En respuesta al Memorando **DEEIA-0262-0505-2022**, remitimos el Informe Técnico de Inspección No.009-05-2022, sobre el proyecto “**DISEÑO Y CONSTRUCCIÓN Y FINANCIAMIENTO DE LA CARRETERA C.P.A.- BOCA CHICA, DISTRITO DE SAN LORENZO, PROVINCIA DE CHIRIQUÍ**”, promovido por **MINISTERIOS DE OBRAS PÚBLICAS**.

**SECCIÓN DE EVALUACIÓN DE IMPACTO AMBIENTAL  
INFORME TÉCNICO DE INSPECCIÓN No. 009-03-2022  
AL SITIO DONDE SE DESARROLLARÁ EL EsIA CAT. II:**

<b>Propósito:</b>	Verificar en campo el área propuesta para el desarrollo del proyecto, como también las coordenadas que fueron señaladas en el EsIA
<b>Proyecto:</b>	<b>DISEÑO Y CONSTRUCCIÓN Y FINANCIAMIENTO DE LA CARRETERA C.P.A. - BOCA CHICA, DISTRITO DE SAN LORENZO, PROVINCIA DE CHIRIQUÍ</b>
<b>Promotor:</b>	MINISTERIO DE OBRAS PÚBLICAS
<b>Representante Legal:</b>	Rafael José Sabonge
<b>Ubicación:</b>	<b>Corregimiento:</b> Horconcitos -Boca Chica -San Lorenzo <b>Distrito:</b> San Lorenzo <b>Provincia:</b> Chiriquí
<b>Fecha de inspección:</b>	16 de mayo de 2022
<b>Fecha de informe:</b>	18 de mayo de 2022
<b>Participantes:</b>	<p><b>Por MiAmbiente – Regional de Chiriquí:</b></p> <ul style="list-style-type: none"> <li>- Lesly Ramírez –

**FOTO No. 1, 2, 3 y4:** imágenes del área de los botaderos del proyecto “DISEÑO Y CONSTRUCCIÓN Y FINANCIAMIENTO DE LA CARRETERA C.P.A.- BOCA CHICA, DISTRITO DE SAN LORENZO, PROVINCIA DE CHIRIQUÍ.”

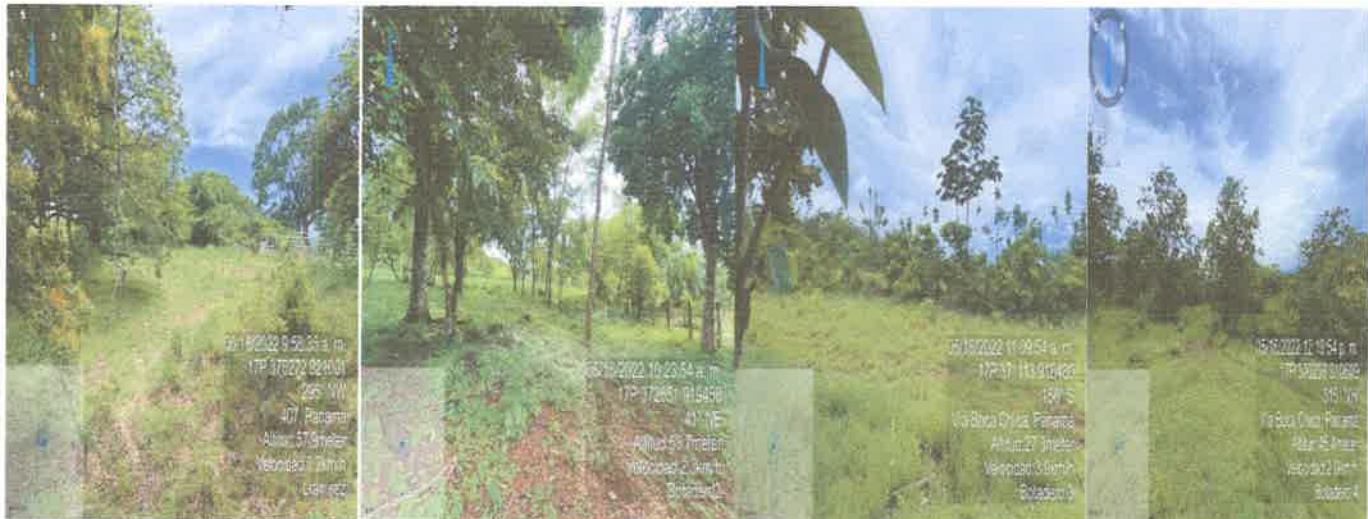
- El área propuesta para botadero N°3 presentadas en el EsIA, no coincide con el área recorrida durante la inspección.
- Tomar en cuenta como parte del proceso de evaluación de dicho EsIA, las observaciones presentadas por los asistentes a la inspección, y las que se emitieron por parte del personal técnico del Ministerio de Ambiente Chiriquí.

**FOTO No. 7, 8, 9:** imágenes de los puentes a construir sobre las quebradas La Yeguada, El Sitio y la quebrada Sin Nombre.

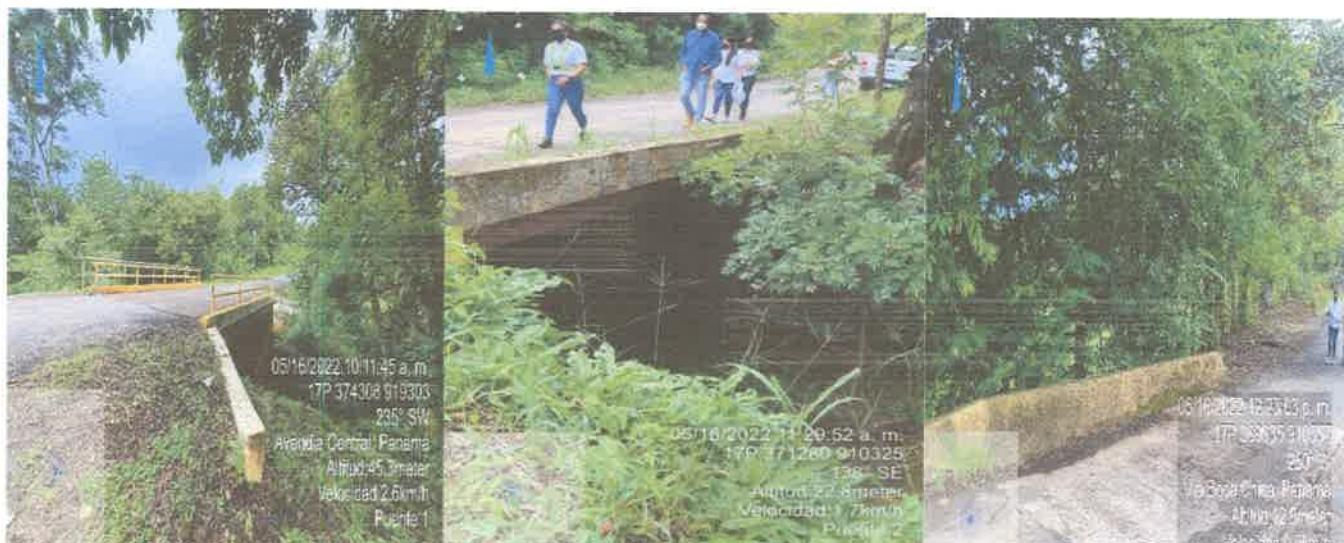
- Conservar los bosques de galería que se encuentra en los márgenes de las quebradas La Yeguada, El Sitio, la quebrada sin nombre, donde se realizaran los trabajos de construcción de los puentes.
